**SUPERINTENDENCIA DE INDUSTRIA Y COMERCIO
DIRECCIÓN DE NUEVAS CREACIONES**

ASUNTO	Radicación	10 27081
	Trámite	011
	Evento	378
	Actuación	519
	Oficio	
	Folios	12

Patente de Invención	☒	Patente de Modelo de Utilidad	☐
Vía PCT (Fase Nacional)	☒	Capítulo I	☒
No. Solicitud Internacional		Capítulo II	☐
Fecha de Presentación Internacional		PCT/US2008/075766	
		10 Septiembre 2008

Título de la solicitud: "Empalme para uso con un sistema de contención de tuberías".

Figura 4 de D1 US7004510

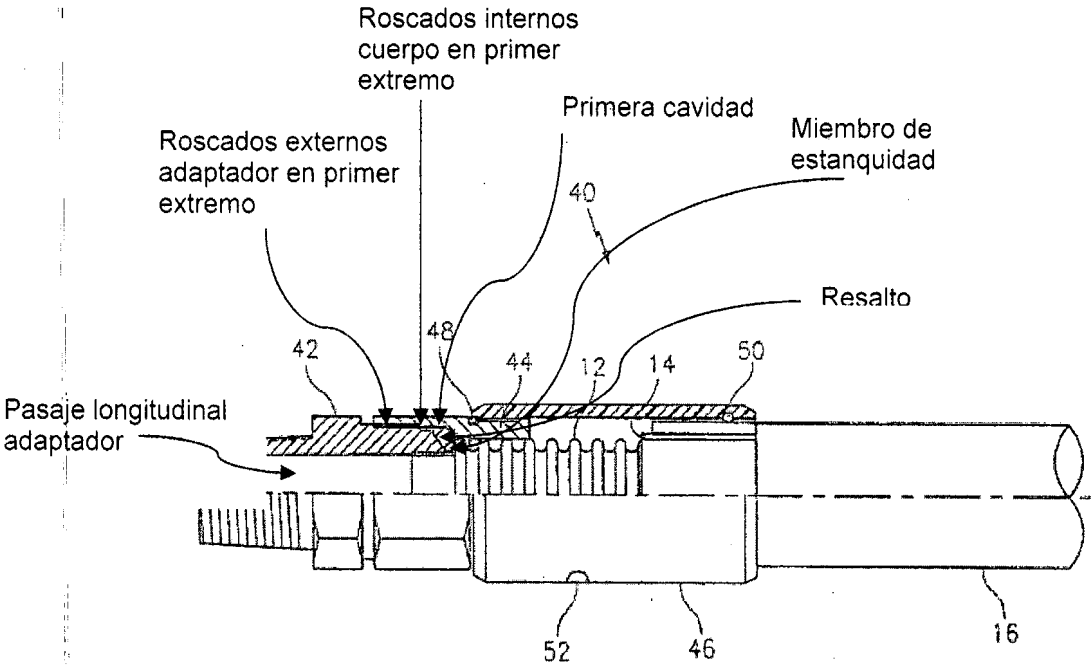
El documento D1 enseña un empalme (40) acoplado a una tubería metálica en una camisa, empalme que comprende: un adaptador (42) que tiene roscados externos (Ver Fig. 4) en un primer extremo del adaptador, teniendo el adaptador un pasaje longitudinal (Ver Fig. 4) para flujo de fluido; un cuerpo que tiene roscados internos (Ver Fig. 4) en un primer extremo del cuerpo, roscados internos (Ver Fig. 4) que se acoplan con los roscados externos (Ver Fig. 4) para asegurar el cuerpo con el adaptador en una primera cavidad del cuerpo; (Ver Fig. 4), una anilla de bloqueo (50) de la camisa situada en un segundo extremo del cuerpo;; (Ver Fig. 4, Col 3 líneas 50 a 56), anilla de bloqueo de la camisa (50) (Ver Fig. 4, Col 3 líneas 50 a 56), incluyendo el cuerpo un rehundido troncocónico en una porción distal de un segundo extremo del cuerpo, una tuerca de obturación (46) que tiene roscados (44) de la tuerca de obturación sobre una superficie interior de la misma; (Ver Fig. 4) teniendo el cuerpo roscados (44) del cuerpo externos en la porción distal de segundo extremo del cuerpo próxima al rehundido troncocónico, acoplándose los roscados de la tuerca de obturación con los roscados externos del cuerpo; (Ver Fig. 4), un orificio de venteo (52) formado a través de una pared externa de la tuerca al interior de una segunda cavidad del cuerpo, segunda cavidad del cuerpo que recibe la tubería; (Ver Fig. 4) un miembro de estanqueidad (Ver Fig. 4) situado en la primera cavidad del cuerpo (Ver Fig. 4) ;un resalto (Ver Fig. 4) ;que se prolonga radialmente hacia dentro en el interior del cuerpo, estando el miembro de estanqueidad situado entre el resalto y el primer extremo del adaptador; el primer extremo del adaptador incluye una superficie de estanqueidad del adaptador; (Ver Fig. 4), el miembro de estanqueidad incluye una superficie de estanqueidad; la

superficie de estanqueidad del adaptador y la superficie de estanqueidad actúan conjuntamente comprimiendo la tubería entre ambas. (Ver Fig. 4).

La diferencia entre la invención definida en la reivindicación 1 y el dispositivo enseñado en el documento D1, es que D1 no revela *que la anilla de bloqueo de la camisa incluye púas para acoplarse con una superficie de la camisa*, pero el documento D2 si revela *anilla de bloqueo (12) de la camisa (Ver Fig. 3 y 4, Ver Párr. 032), que incluye púas (13) para acoplarse con una superficie de la camisa (Ver Fig. 3 y 4, Ver Párr. 032)*, El efecto que logra incluir la característica "(...) (...) *que la anilla de bloqueo de la camisa incluye púas para acoplarse con una superficie de la camisa*". Es un acople rápido en el empalme de la tubería.

La diferencia entre la invención definida en la reivindicación 11 y el dispositivo enseñado en el documento D1, es que D1 no revela *que anilla de bloqueo de la camisa que incluye púas para acoplarse con una superficie de la camisa y que esta ubicada en una zona troncocónica*, pero el documento D2 si revela *que anilla de bloqueo de la camisa que incluye púas para acoplarse con una superficie de la camisa y que está ubicada en una zona troncocónica*. (Ver Fig. 4).

Figura 3 y 4 de D2 US2007/0108764

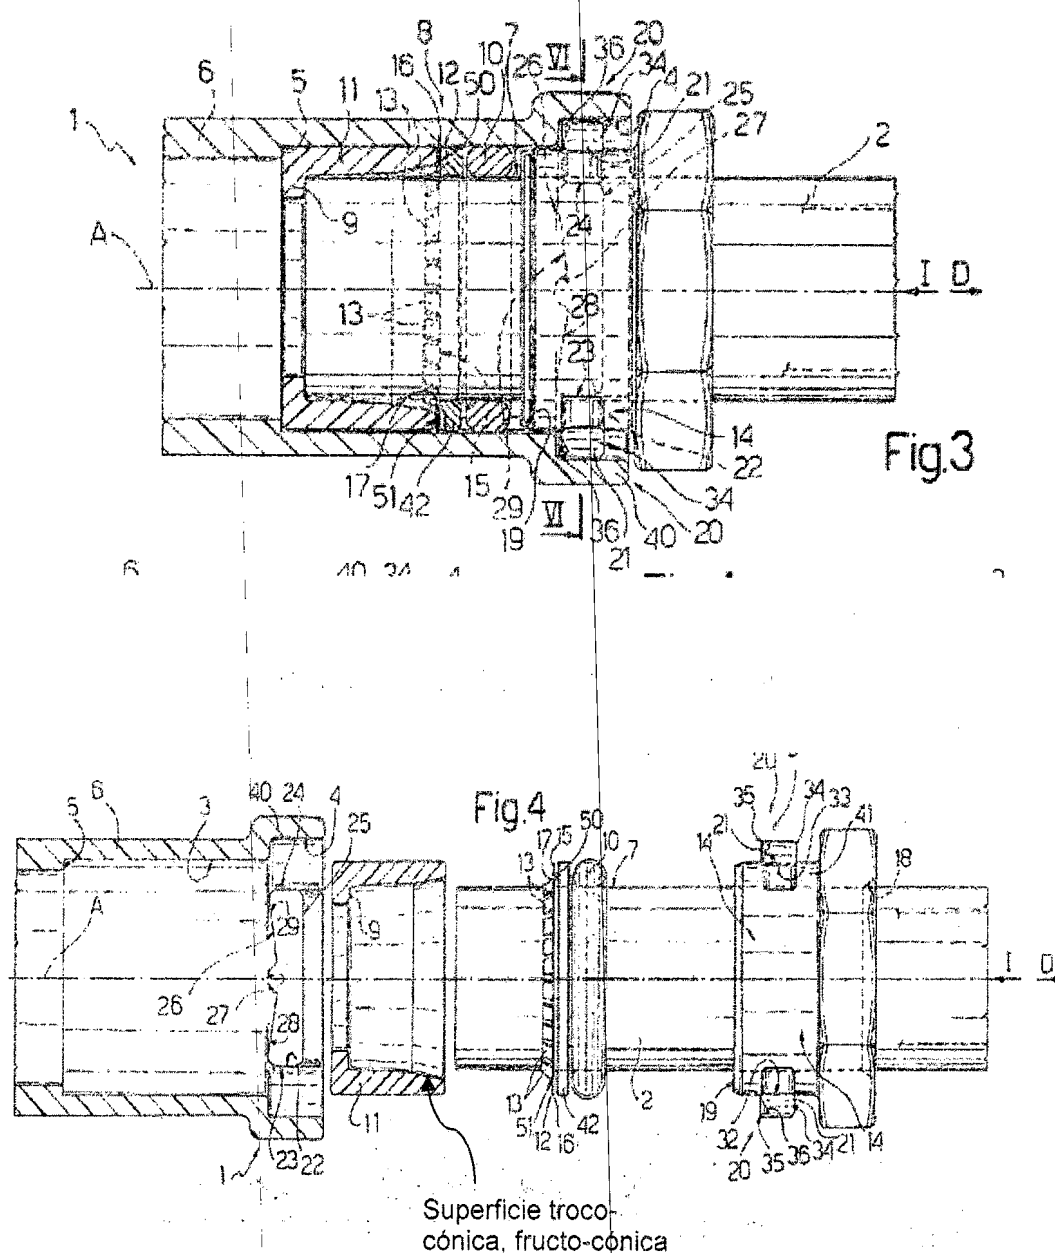
El documento D2 enseña un empalme (1) para su uso con una tubería metálica en una camisa, teniendo el adaptador un pasaje longitudinal para flujo de fluido (Ver Fig. 3 y 4); anilla de bloqueo (12) de la camisa (Ver Fig. 3 y 4, Ver Párr. 032), que incluye púas (13) para acoplarse con una superficie de la camisa (Ver Fig. 3 y 4, Ver Párr. 032), incluyendo el cuerpo un rehundido troncocónico (Ver Fig. 3 y 4) , estando situada la anilla de bloqueo de la camisa en el rehundido troncocónico.
